**Avis délibéré de la mission régionale
d'autorité environnementale
Hauts-de-France
sur le projet de parc éolien des Fleurs de Ravenelle
sur la commune de Ravenel (60)**

Étude d'impact version de février 2024

n°MRAe 2024-8178

Carte de présentation du projet (page 12 du RNT de l'étude d'impact)

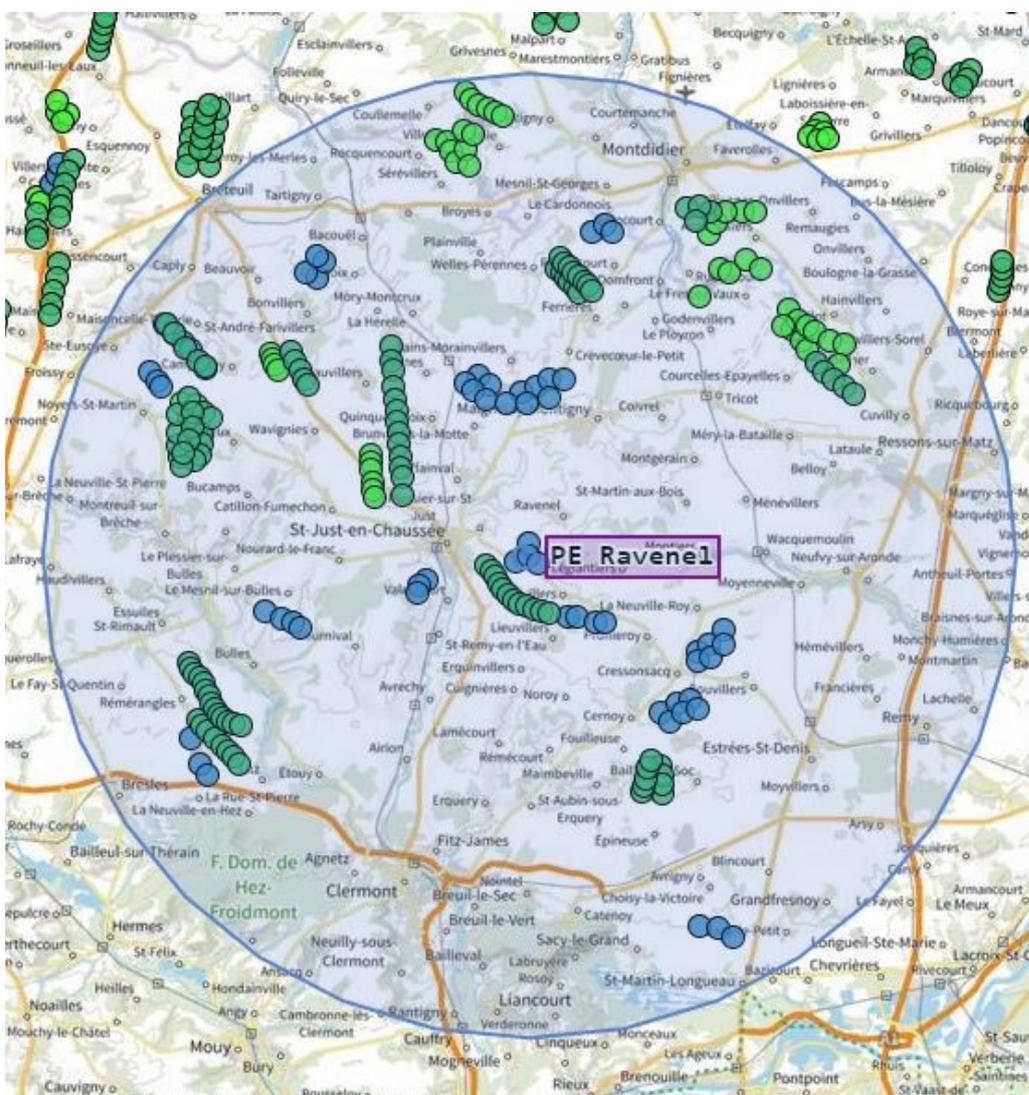
L'avis est rendu sur un projet de quatre éoliennes d'une hauteur maximale de 180 mètres en bout de pale et une garde au sol² de 30 mètres, localisées comme indiqué ci-dessous. En cas d'évolution de ces caractéristiques de nature à constituer une modification notable, l'étude d'impact doit être actualisée.

La question du raccordement des quatre éoliennes à un poste source est abordée page 171 de l'étude d'impact. L'étude d'impact indique que la décision du tracé de raccordement de RTE/ERDF n'est pas connue et aucune analyse n'est faite.

Le raccordement fait partie du projet dès lors qu'il est réalisé dans le but de permettre aux éoliennes de fonctionner.

L'autorité environnementale recommande d'évaluer la nécessité, une fois le tracé définitif du raccordement connu, d'actualiser l'évaluation des impacts avec le cas échéant, mise en œuvre de la séquence éviter, réduire, compenser, en particulier si des espaces à enjeu sont impactés par les travaux de raccordement et/ou si des créations de lignes aériennes sont nécessaires³.
